Projektnummer 25-BS-I97

Stand 12.03.2026

Brandschutztechnische Stellungnahme

Schule Hollingen
Bühlsand 16
48282 Emsdetten

Abbildung 5 Separierte Bereiche im Obergeschoss des Gebäudeteil 3

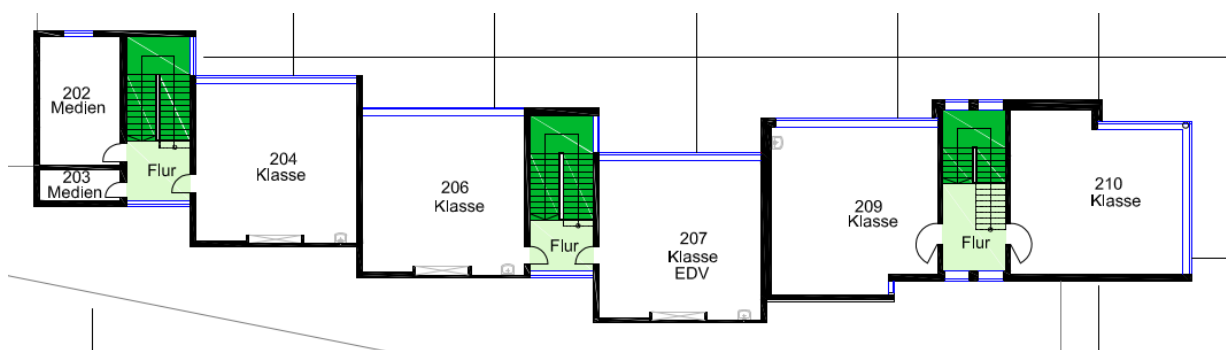
Für die fünf Klassenräume im Obergeschoss des Gebäudeteils 3 besteht aufgrund ihrer direkter Anbindung an die notwendigen Treppenträume lediglich ein baulicher Rettungsweg.

Für das Obergeschoss ist derzeit ein zweiter Rettungsweg lediglich über anleiterbare Fenster vorgesehen. Angesichts der Nutzung der Räume als Klassenräume mit einer durchschnittlichen Belegung von etwa 30 Schülerinnen und Schülern pro Klassenraum ergibt sich im Obergeschoss eine durchschnittliche Gesamtpersonenanzahl von rund 60 Personen je eines vom notwendigen Treppenraum erschlossenen Bereichs. Eine Rettung dieser Personenanzahl über anleiterbare Stellen ist seitens der Feuerwehr nur schwer realisierbar.

Die in der SchulBauR geforderten Anforderungen für zwei bauliche Rettungswege für jeden Unterrichtsraum werden demnach nicht erfüllt.

- Abtrennung zur Eingangshalle mit einer neuen T30-RS Tür
- Abtrennung zwischen Treppenräumen und Fluren im EG mit rauchdichten und selbstschließenden Türen herstellen
- Schaffung eines Bypasses für die Klassenräume im Obergeschoss
- Ertüchtigung der Flure im Erdgeschoss als notwendige Flure

Zur Sicherstellung eines zweiten baulichen Rettungswegs für vier der fünf Klassenräume im Obergeschoss sind Verbindungstüren zwischen den Klassenräumen einzubauen. Somit können von jedem Klassenraum aus zwei unabhängige notwendige Treppenräume erreicht werden.

Abbildung 6 Keine Abtrennung zwischen notw. Treppenraum und notw. Flur (rot markiert)

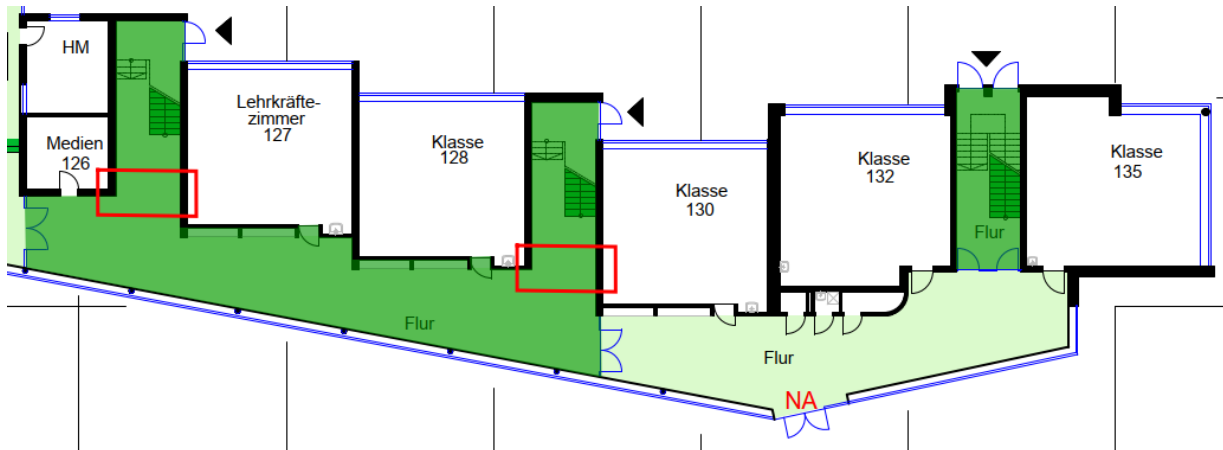
Weiterführend ist der Anschluss im Erdgeschoss der beiden südöstlichen Treppenträume offen ausgeführt, sodass keine klare Trennung zwischen dem notwendigen Treppenraum und dem notwendigen Flur

besteht. Dies hat zur Folge, dass der gesamte, von rauchdichten und selbstschließenden Türen umschlossene Bereich als notwendiger Treppenraum zu bewerten ist. Der Klassenraum „Klasse 128“ im Erdgeschoss hat somit ebenfalls nur einen Anschluss an den notwendigen Treppenraum und demzufolge nur einen baulichen Rettungsweg.

Zur Verbesserung der Rettungswegführung ist die Abtrennung der beiden südöstlichen notwendigen Treppenräume im Erdgeschoss mittels rauchdichten und selbstschließenden Türen erforderlich. Aus der daraus resultierende Ausbildung eines notwendigen Flurs ergeben sich für die beiden angeschlossenen Räume im Erdgeschoss zwei Fluchrichtungen und weiterführend zwei bauliche Rettungswege. Der notwendige Flur erschließt somit die gesamte Länge des Gebäudeteils 3 im Erdgeschoss.

Abbildung 7 Verbindungstüren im Obergeschoss des Gebäudeteil 3

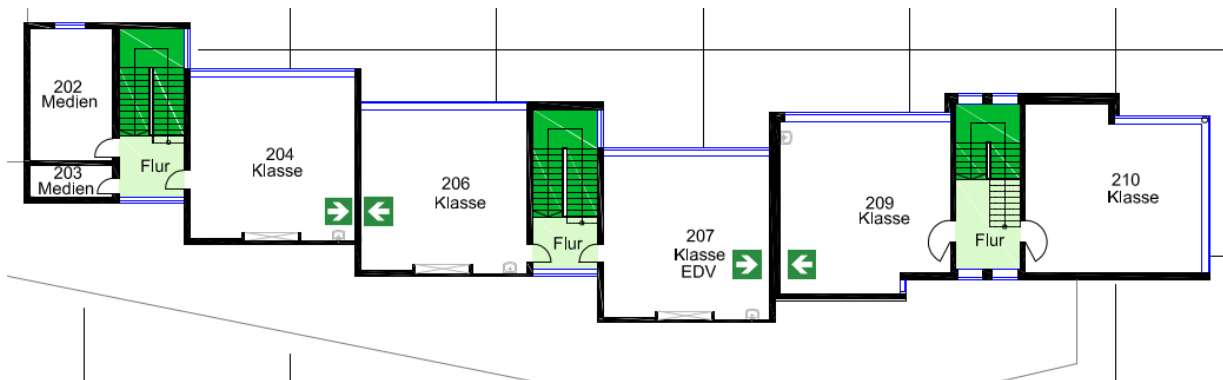
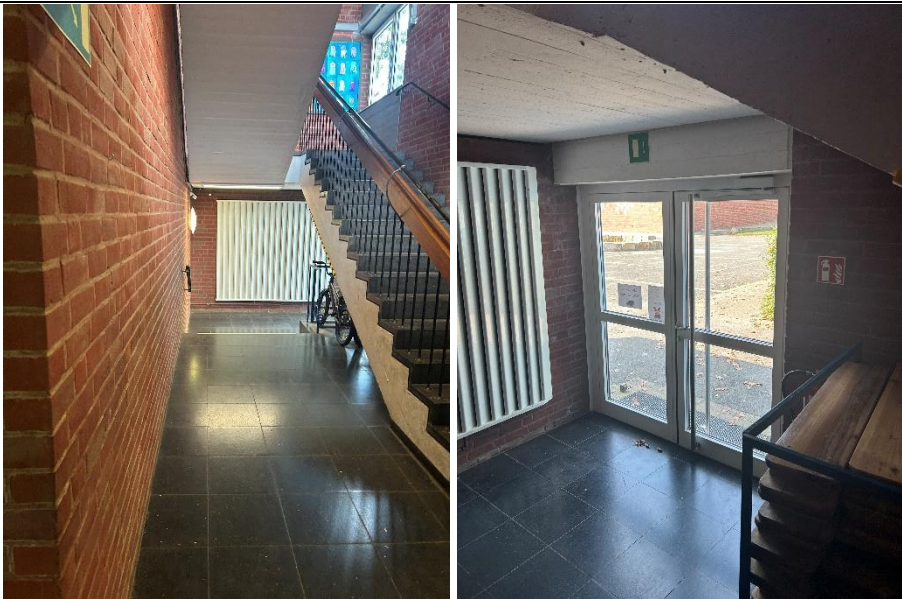
Der Raum Medien im Obergeschoss wird nur als Lagerraum genutzt, sodass ein Rettungsweg ausreichend ist. Für den Klassenraum 210 steht weiterhin nur ein baulicher Rettungsweg zur Verfügung. Zur Lösung gibt es mehrere Varianten die nachfolgend dargestellt werden:

- Der Klassenraum erhält eine eigenständige Außentreppe zur Sicherstellung eines zweiten von Treppenraum unabhängigen Rettungsweges
- Vor dem Klassenraum wird ein notwendiger Flur ausgebildet, von dem aus zum einen der Treppenraum zugänglich ist und zum anderen der über die Klassenräume 209 und 207 ein unabhängiger Rettungsweg
- Des Weiteren besteht die Möglichkeit den Raum mit dem Raum „Lehrkräftezimmer 127“ im Erdgeschoss zu tauschen. Für den Lehrkräftezimmer wäre die Sicherstellung des zweiten Rettungsweges über Rettungsgeräte der Feuerwehr vorstellbar.

Abbildung 8 - Grundriss KG mit den aktuellen Nutzungen

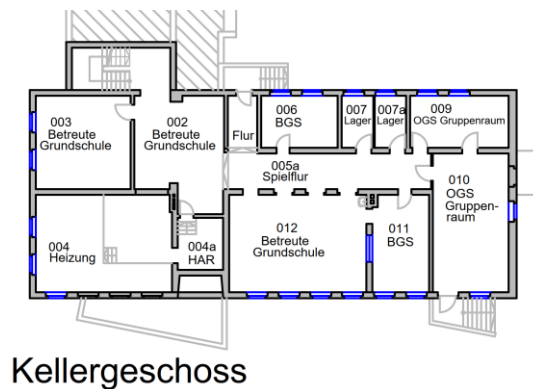
Die Räume im Untergeschoss werden zum Großteil von der OGS und von der betreuten Grundschule genutzt. Für diesen Bereich stehen zwei direkte Ausgänge ins Freie zur Verfügung, sodass zwei bauliche Rettungswege vorhanden sind. Der im Bestand vorhandene Treppenraum ist nicht zwingend zur Sicherstellung der Rettungswege erforderlich. Voraussetzung hierfür ist, dass der OGS Gruppenraum, in dem sich der zweite Ausgang befindet jederzeit zugänglich ist. Die Zugangstür ist ggfs. mit einem Blindzylinder auszustatten.

Sofern der Raum nicht zugänglich gemacht werden kann ist für die betreute Grundschule der zweite Rettungsweg über den notwendigen Treppenraum sicherzustellen. Im Bereich des Treppenraumes sind dann die folgenden Ertüchtigungsmaßnahmen zu treffen:

- Brandlasten aus dem Treppenraum entfernen
- Abtrennung zum notwendigen Flur im Erdgeschoss mind. mit einer rauchdichten und selbstschließenden Tür, da der Treppenraum nicht über einen direkten Ausgang ins Freie verfügt.

Abbildung 9 - Erdgeschoss mit Darstellung der Türqualitäten

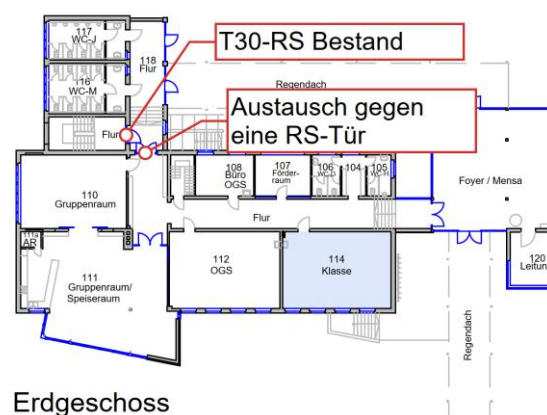
Das Erdgeschoss des Bauteiles 1 wird über einen notwendigen Flur erschlossen, über den jeweils beide Rettungswege für die angrenzenden Räume führen. Der Flur verfügt über zwei Fluchtrichtungen. Im Bereich der WC-Räume ist ein direkter Ausgang ins Freie vorhanden. Der zweite Rettungsweg führt über das Foyer zu einem weiteren, direkten Ausgang ins Freie.

Im Bestand ist keine brandschutztechnische Abtrennung zum Foyer vorhanden. Die vorhandene Tür ist gegen eine feuerhemmende, rauchdichte und selbstschließende Tür auszutauschen.

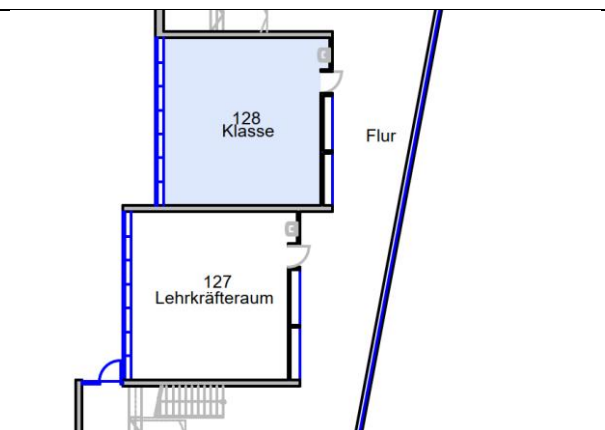
Aus dem Bauschein vom 04.05.1982 gehen folgende brandschutztechnische Anforderungen für den Heizungsraum hervor [5]: Für den Heizungsraum im KG ist ein möglichst entgegengesetzter Notausgang anzulegen (gemäß Grüneintragungen ein Notausstieg). Der Notausstieg ist gut lesbar und dauerhaft zu beschildern. Eine ausreichende Be- und Entlüftung ist anzulegen. Die Tür zum Heizungsraum ist als FH-Tür (Grüneintragung) auszubilden.

Es ist kein feuerhemmender, dicht- und selbstschließender Türabschluss vorhanden. Auch ein zweiter Rettungsweg ist nicht vorhanden. Die brandschutztechnischen Anforderungen, die im Bauschein gefordert sind, sind herzustellen.

Da die gas betriebene Heizung mit 119 kW eine Nennwärmeleistung von 100 kW überschreitet, wird ein Aufstellraum einer Heizung gemäß § 5 FeuVO NRW erforderlich.

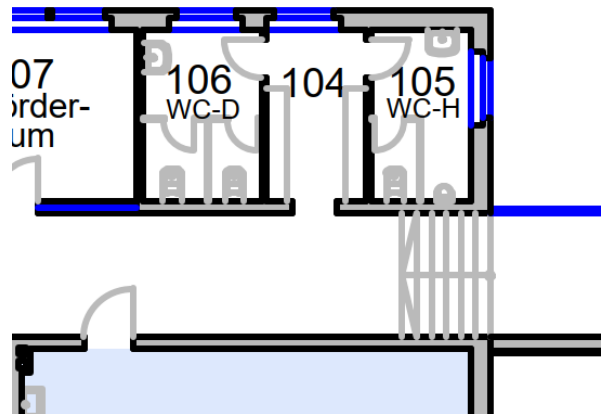
Die Tür zu den sanitären Anlagen fehlt. Dadurch erweitert sich der Flur um den kleinen Seitengang mit der Bezeichnung „104“. An die Türen der beiden WCs wird demnach die Anforderung dichtschießend gestellt.
